Tuleje bieżne cylindrów OM 457 Euro 4

Modyfikacja gniazda tulei i uszczelnienia

Pojazd	Silnik	Nr KS
Mercedes-Benz Euro 4; rok produkcji 1998 →	OM 457.948/950-954/957/959/961/964-969/973/974/976/977/980/981	89 867 110

Rys. 1

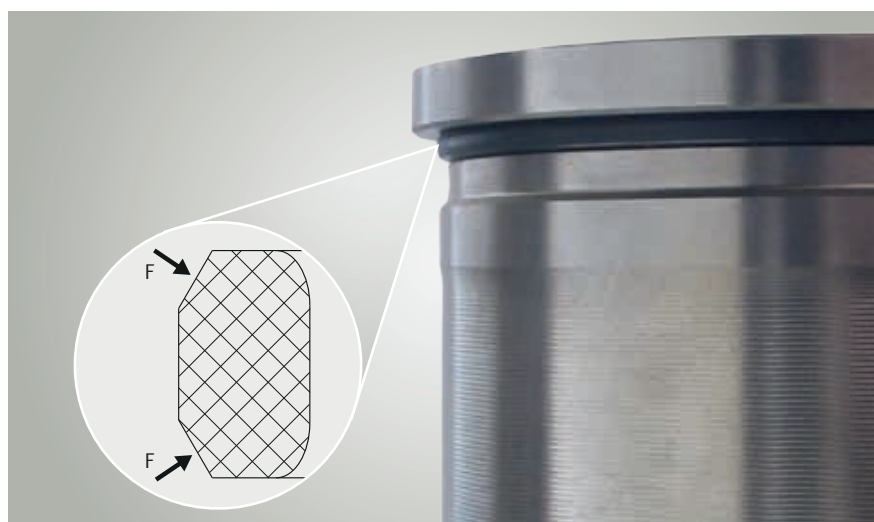
Nowy wariant tulei bieżnej cylindra posiada pod gniazdem kołnierza tulei dodatkowy rowek pod pierścień uszczelniający (Rys. 1).

Należy uwzględnić pozycję montażową pierścienia uszczelniającego. Obie fazki pierścienia uszczelniającego (F) muszą być skierowane do zewnątrz.

Nowy wariant tulei bieżnej cylindra wymaga wyokrąglonej fazki na średnicy wewnętrznej gniazda tulei (Rys. 2). Przed montażem należy sprawdzić, czy blok silnika posiada wyokrągloną fazkę. Jeżeli blok silnika nie posiada wyokrąglonej fazki (A), należy wyokrąglić istniejącą fazkę (B).
